淀川水系ダム事業費等監理委員会資料

－川上ダム建設事業－

平成30年7月30日

独立行政法人 水資源機構 関西・吉野川支社

①川上ダム本体建設工事 転流時における生物調査費用の増加

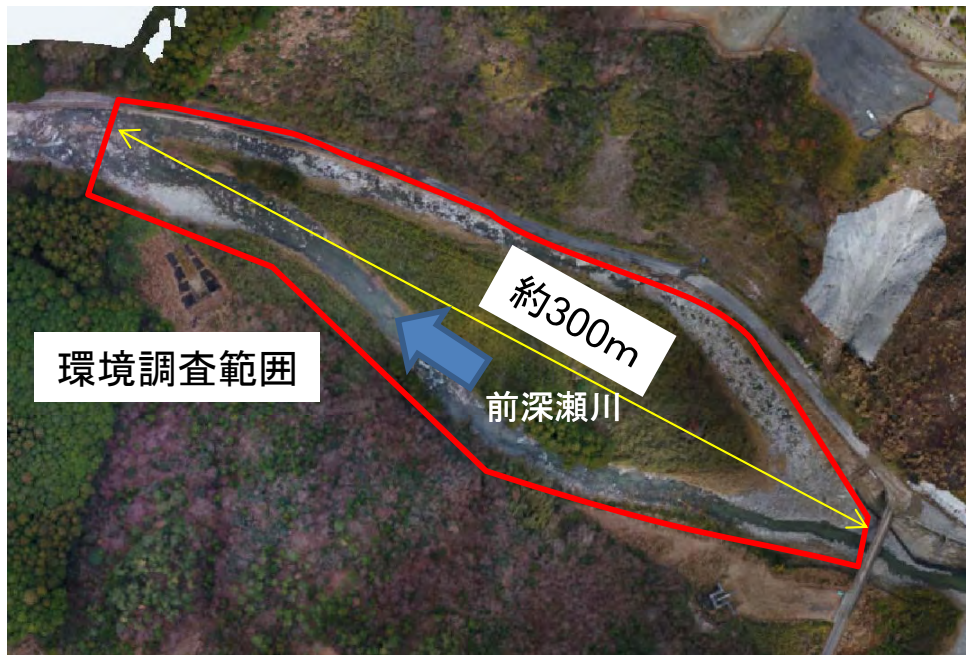
- ・河川転流後に無水となる区間で、オオサンショウウオ等の生物保護・移転作業を実施したことによりコストが増加。（作業日数：4日間）

⑤左岸工事用道路等工事 仮栈橋削孔費用の増加

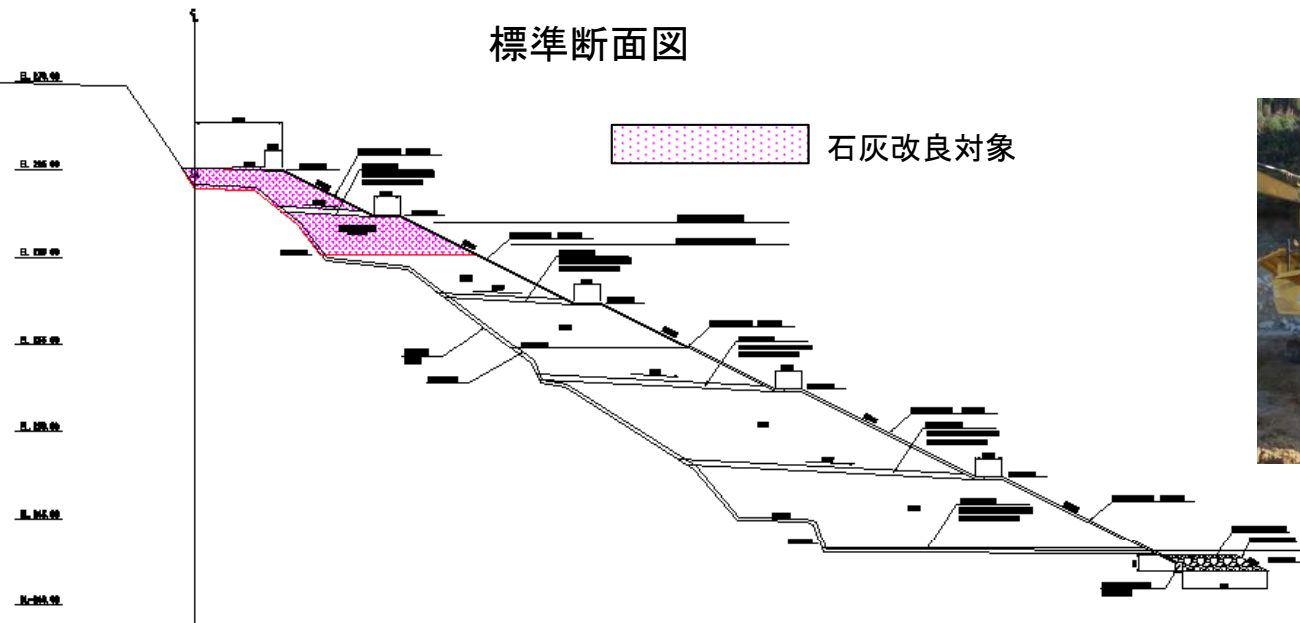
- ・ 仮栈橋杭のダウンザホールハンマエの削孔区分について、ボーリング調査結果に基づき、一部を砂質土→中硬岩へ変更したことによるコストの増加。

ボーリング調査(一軸圧縮試験)の結果、中硬岩、硬岩等が確認されたため、ダウンザホールハンマエの削孔区分を一部砂質土→中硬岩等へ変更した。

④川上ダム本体建設工事 技術提案等によるコスト削減

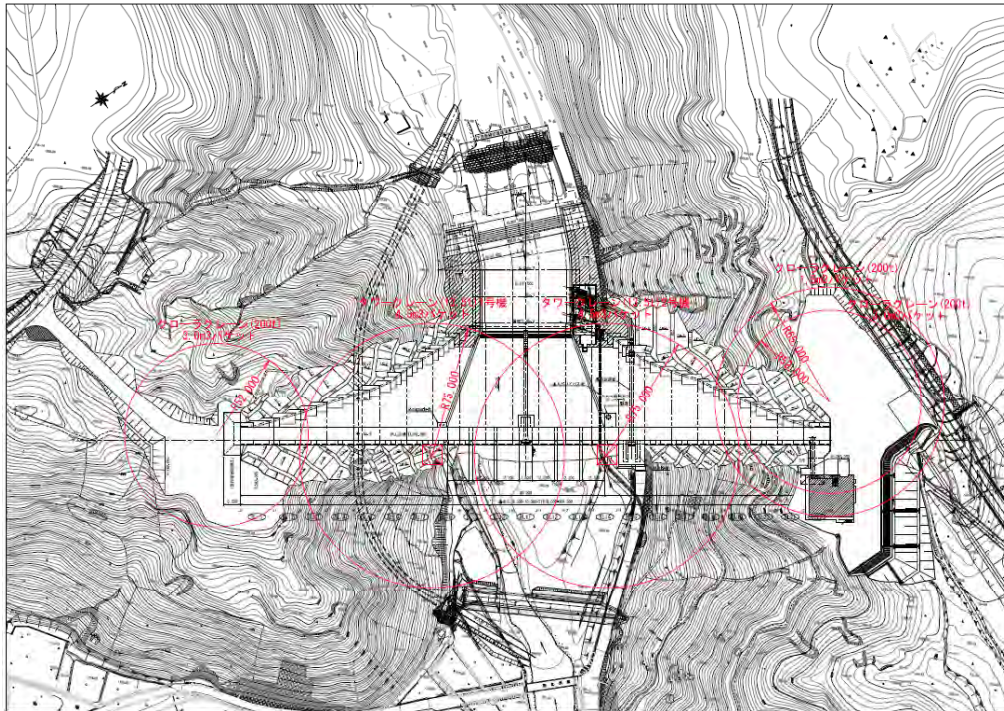
・主打設設備の変更提案によるコスト縮減。設備損料は増加するが打設効率が良くなり
コンクリート打設に関するトータルコストを縮減

- ・主打設設備：タワークレーン13. 5t吊り2基
- ・コンクリートバケット容量：4. 5m³
- ・減勢工へのコンクリート運搬：ダンプトラック10t

- ・主打設設備：タワークレーン25t吊り2基
- ・コンクリートバケット容量：6. 0m³
- ・減勢工へのコンクリート運搬：タワークレーン25t吊り2基

⑤川上ダム本体建設工事 施工計画の見直し

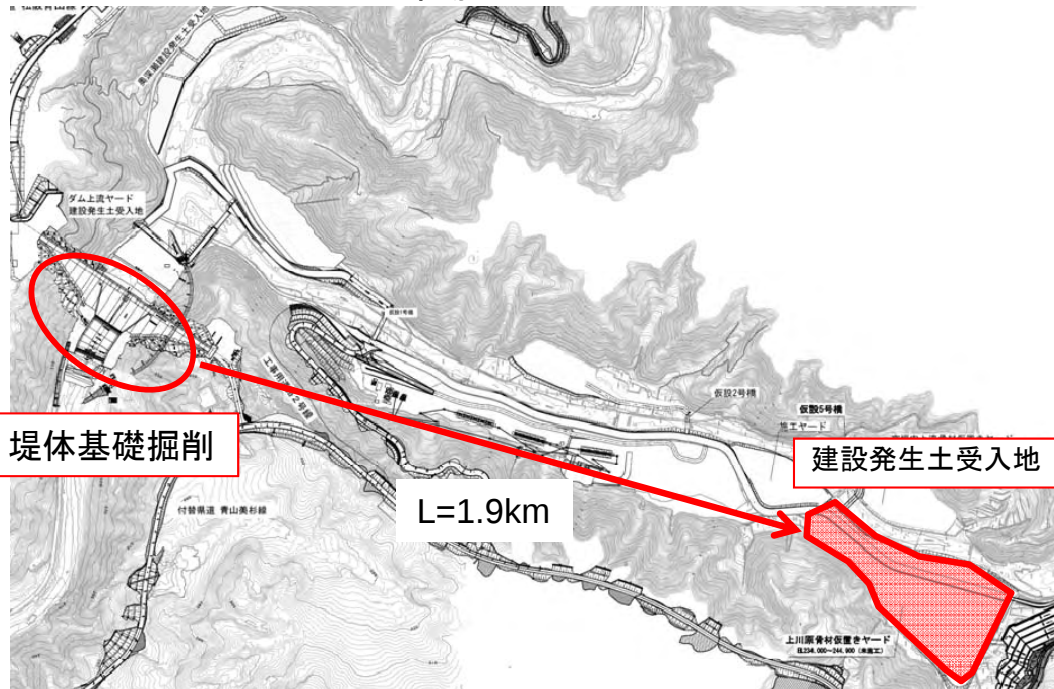
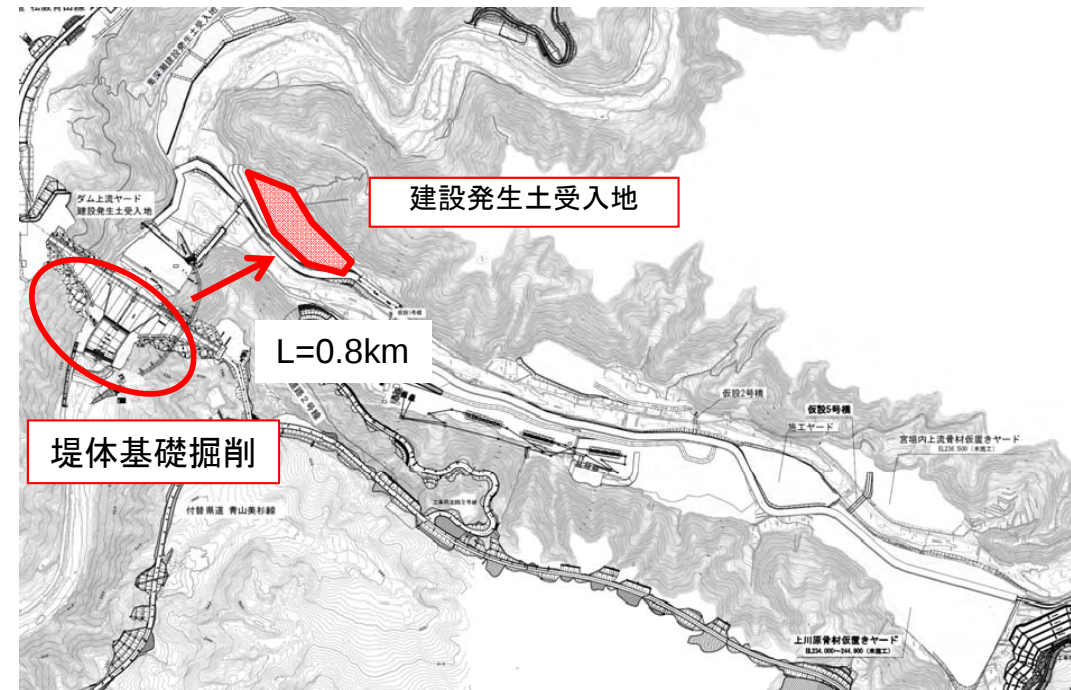
- ・川上ダム本体建設工事の施工計画にあわせ、建設発生土受入地の配置を見直し、運搬距離を短かくしたことによりコストを縮減

当初案では骨材仮置きヤードとして使用する計画としていたが、川上ダム本体建設工事の施工計画でヤードとしての使用は行わないことから、建設発生土受入地として変更した。

⑦左岸工事用道路等工事 盛土仕様の見直し及び盛土計画の変更

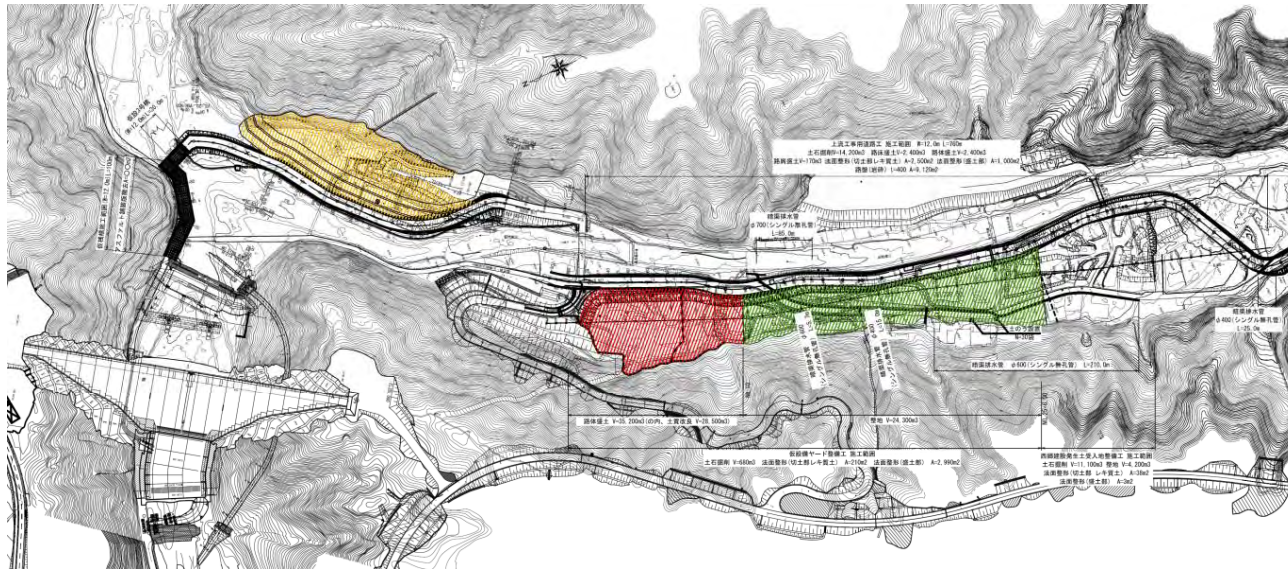
- ・川上ダム本体建設工事の施工計画に合わせ、盛土仕様及び盛土計画の見直し（施工内容変更）を行ったことによりコストを縮減。
- ・盛土材について石灰改良を実施したことによるコストの増加。

-  路体盛土(当初)⇒変更無し
+石灰による土質改良
-  路体盛土(当初)⇒整地(変更)
-  整地(当初)⇒盛土無し(変更)

緑部について、当初案では施工設備ヤードとして使用する計画とされていたが、川上ダム本体建設工事の施工計画で、骨材仮置きヤードとして使用することに変更したため、路体盛土→整地に変更した。

黄部について、当初案では骨材仮置きヤードとして使用する計画とされていたが、川上ダム本体建設工事の施工計画でヤードとしての使用は行わないことに変更したため、盛土造成が不要となった。

赤部は骨材関連設備の盛土整備を行うが、盛土材の土質試験(コーン試験)の結果、「適切な土質改良を行えば使用可能なもの」とされたため、石灰による土質改良を実施した。

⑧岡部地区斜面对策工事 不安定化懸念斜面对策工設計の見直し

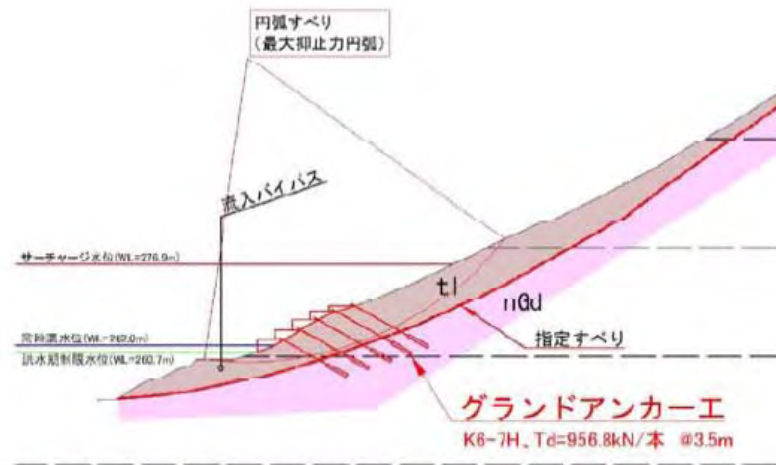
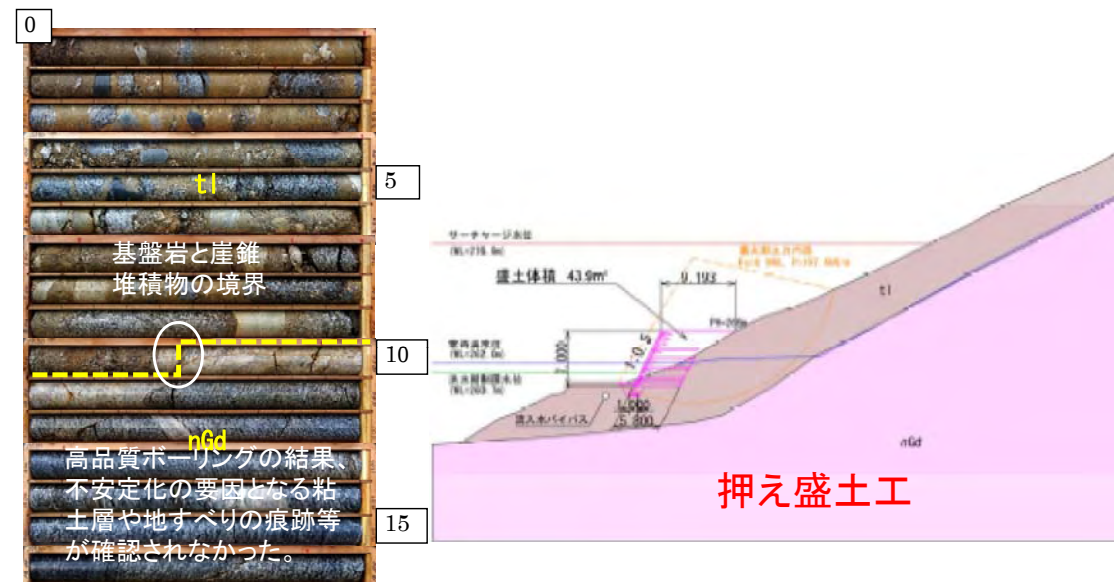
- ・高品質ボーリングを実施し基盤岩と崖錐堆積物境界に不安定化の要因となる粘土層や地すべりの痕跡等がないことを確認し、対策工範囲及び規模を縮小するとともに対策工法を変更したことによりコストを縮減。

⑨前深瀬川右岸(MR-4)斜面对策工事(仮称) 不安定化懸念斜面对策工設計の見直し

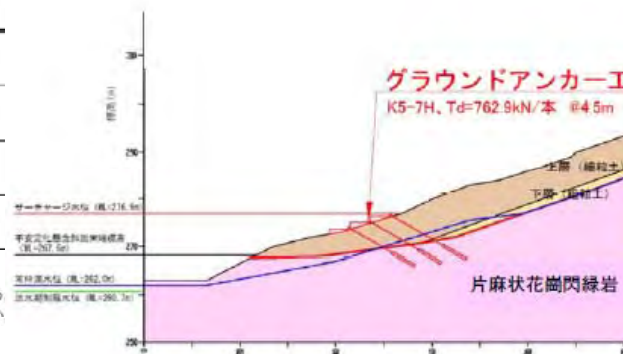
- ・高品質ボーリングを実施し基盤岩と崖錐堆積物境界に不安定化の要因となる粘土層や地すべりの痕跡等がないことを確認し、対策工を不要としたことによりコストを縮減。

- ・高品質ボーリングの結果から保全対象の有無、崖錐の規模等から精査の必要性を再整理し、有識者(土木研究所)へ技術相談した上で斜面对策を不要とする見直しを実施した。

選択取水ゲート断面図

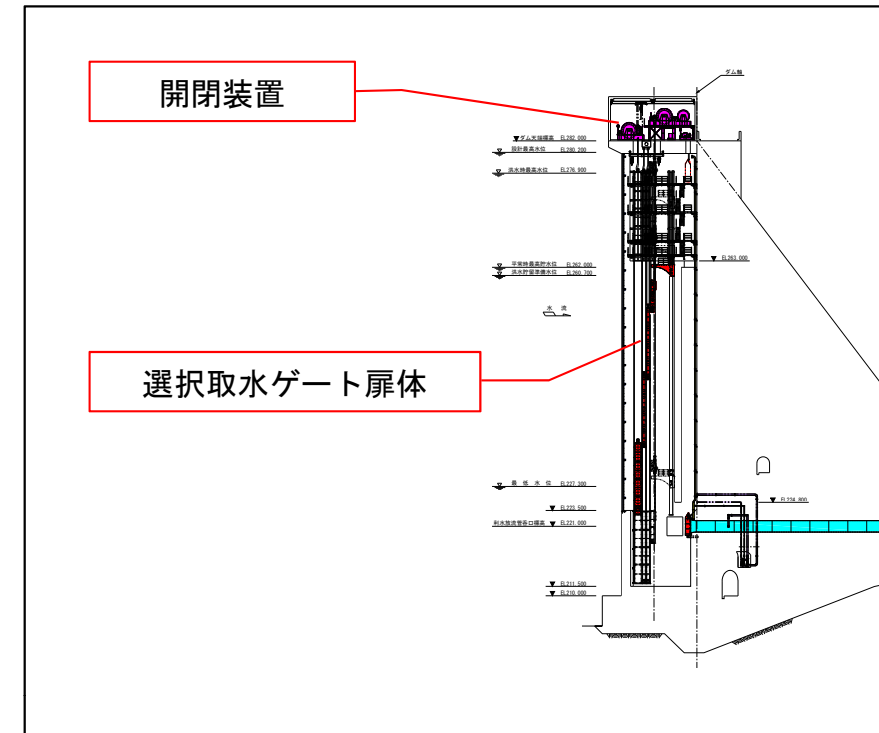
・ワイヤロープウィンチ式の予備動力は、従来は予備電動機＋現場に設置する予備発電機としていたが、新技術である予備油圧モータ＋緊急油圧装置（エンジン駆動）を採用することによりコストを縮減。

従来の予備動力案(予備電動機案)	コスト縮減案(予備油圧モータ＋緊急油圧装置)
機器異常は、予備電動機により扉体を動作させ、電源喪失時には機側に設置する発電機により扉体を動作させる。	機器異常、電源喪失時は、常用洪水吐き設備で設置した緊急油圧装置を動力とし予備油圧モータにより扉体を動作させる。
機器・工事費56,000千円	機器・工事費19,000千円

⑪川上ダム取水放流設備工事

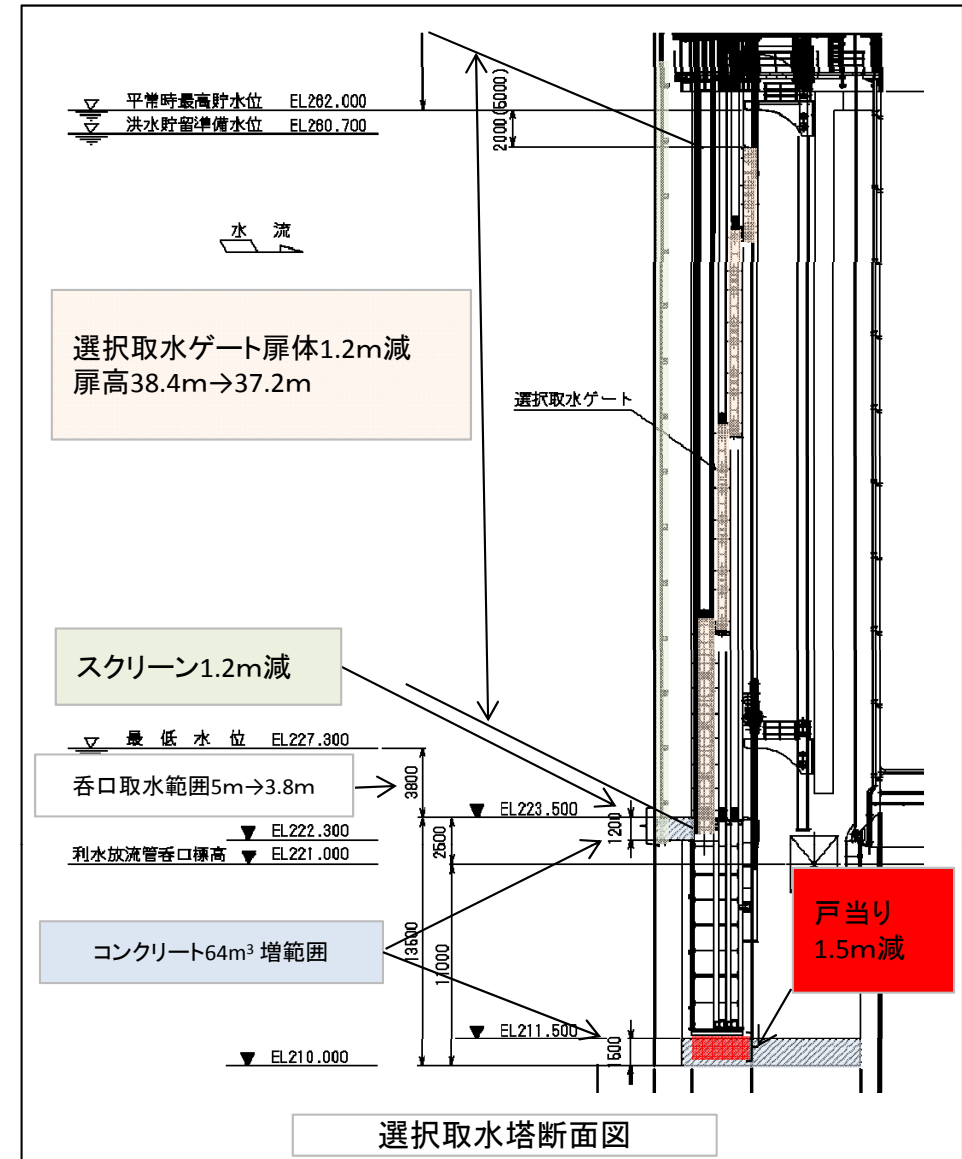
- ・ 最低水位付近の取水呑口高さを5mとしていたが、運用の見直しを行い不特定補給量が確保できる呑口高さ3.8mに変更することで、当初計画より扉体高さ1.2m減、戸当り延長1.5m減、スクリーン延長1.2m減としたことによりコストを縮減。

常用洪水吐き設備断面図

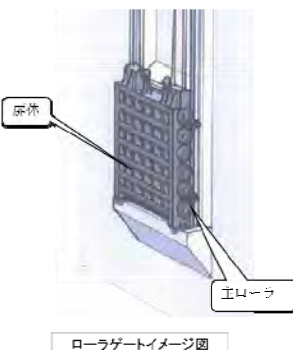
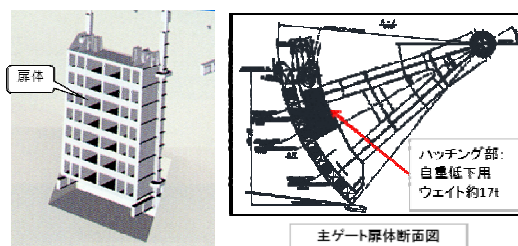
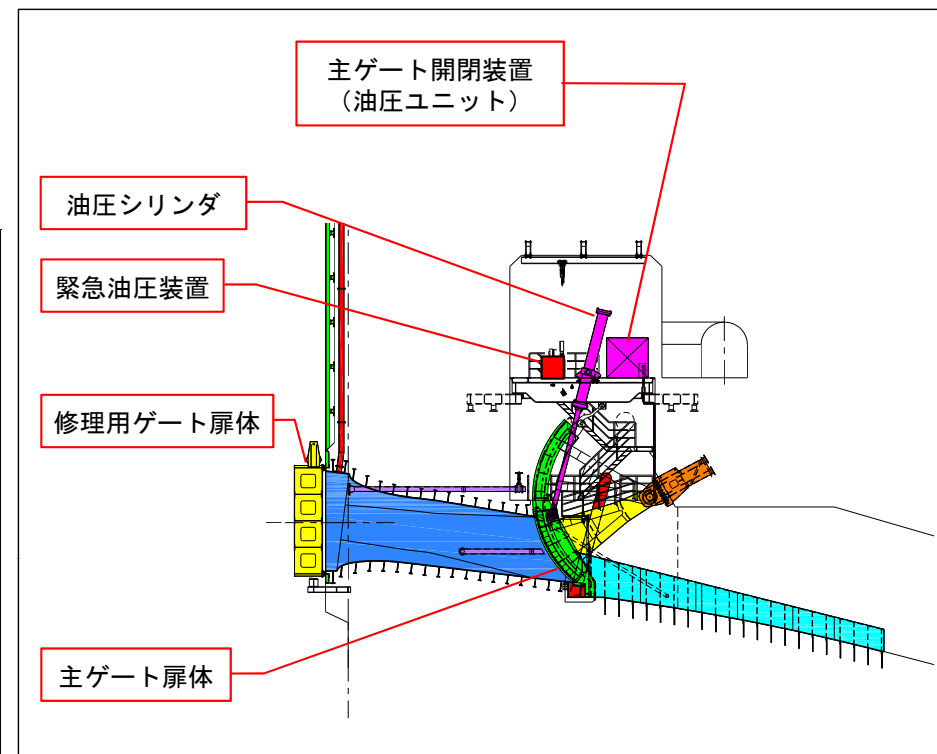
- ・修理用ゲートの扉体形式は、従来は流水遮断機能を有したローラゲートを採用していたが、流水遮断方法・構造の見直しを行い、流水遮断機能を有しないスライドゲートとし、かつ、主ゲートに自重降下による流水遮断機能を具備させることによりコストを縮減。

放流管呑ロゲート 扉体形式 流水遮断方法	ローラゲート 放流管呑口のローラゲートによる遮断	スライドゲート+主ゲートウェイト 主ゲートによる自重降下等
